Modificación del Procedimiento Técnico del COES N° 22 “Reserva Rotante para Regulación Secundaria de Frecuencia”

(Publicación)

Febrero 2026

Análisis sobre los comentarios recibidos por la publicación del proyecto de modificación del PR-22 publicado con la Resolución N° 103-2025-OS/PRES (Resolución 103)

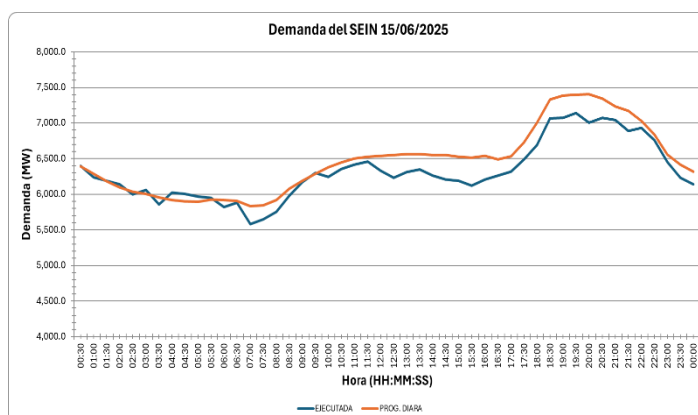
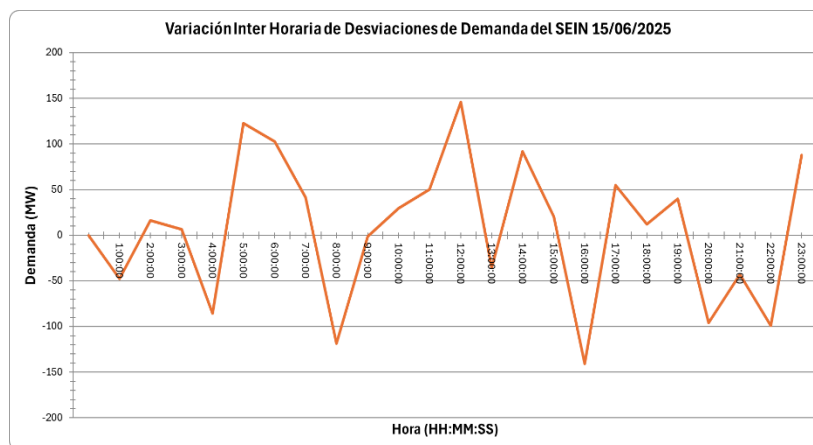
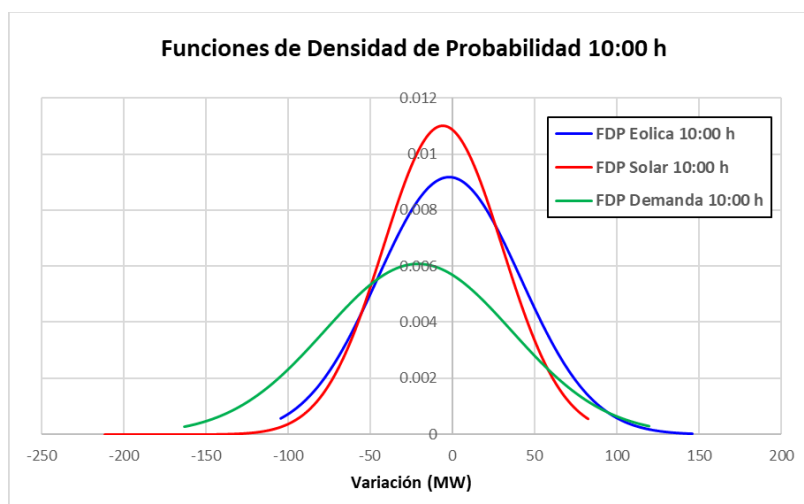
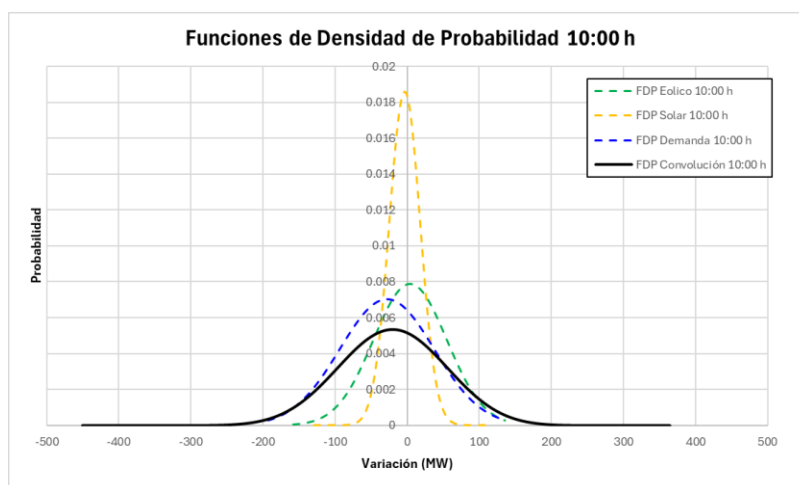
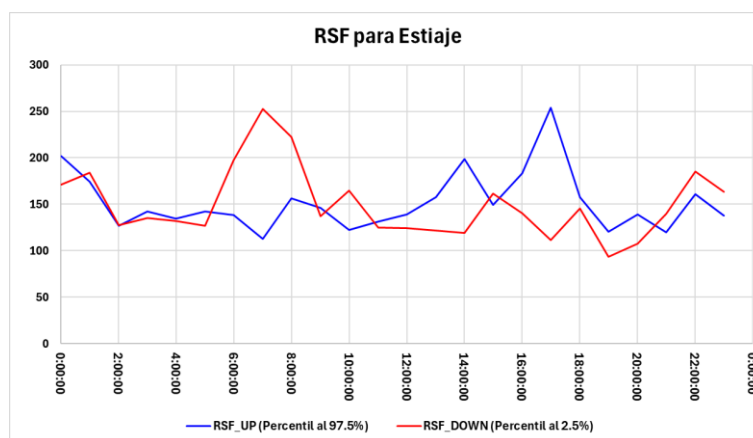
Opinión Coes

Procede

Se agrega un ejemplo explicativo, con la secuencia de pasos necesarios para el dimensionamiento de RRSF:

Primero, se calcularán las desviaciones para cada hora (Demanda ejecutada – Demanda programada); luego, se procede a calcular las variaciones inter-horarias para cada hora “t”, el cual resulta de la diferencia del desvío en la hora “t” y el desvío en la hora “t-1”. Finalmente, para cada hora “t” se calculan las variaciones inter-horarias acumuladas, que resultan de sumar la variación en la hora “t”, hora “t-1”, hora “t-2” y hora “t-3” (acumulación de variación inter-horaria de 4 horas, según la propuesta), de modo que se acumulen las últimas 4 horas en una ventana móvil. Para el presente ejemplo, solo se consideró la variación acumulada de 1 hora, que se muestran en la figura siguiente:

Ahora, con dichas variaciones, se ajustan a una Función de Densidad de Probabilidad (FDP).

Tener en cuenta que para efectos del ejemplo sólo se analizó a la demanda; sin embargo, lo real es que luego de aplicar un procedimiento similar a lo anterior, también deben obtenerse FDP tanto para la generación solar como para la eólica. Asumamos, para este ejemplo que también disponemos de esas FDP, las cuales se muestran en la siguiente figura.

Seguidamente, esas 3 FDP se convolucionan y se obtiene una FDP única:

De esta FDP única y teniendo en cuenta algún nivel de confianza (que según la propuesta no debe ser inferior al 90%), se extraen los respectivos percentiles para obtener los valores RRSF hacia arriba (UP) y hacia abajo (DOWN).

Para este ejemplo, consideraremos un intervalo de confianza del 95 %, por lo que se extraerá los percentiles al 2.5% y 97.5%, que serían RRSF_DOWN y RRSF_UP respectivamente. Entonces, se obtienen los siguientes valores RRSF para julio 2025 (que corresponde al periodo de estiaje):
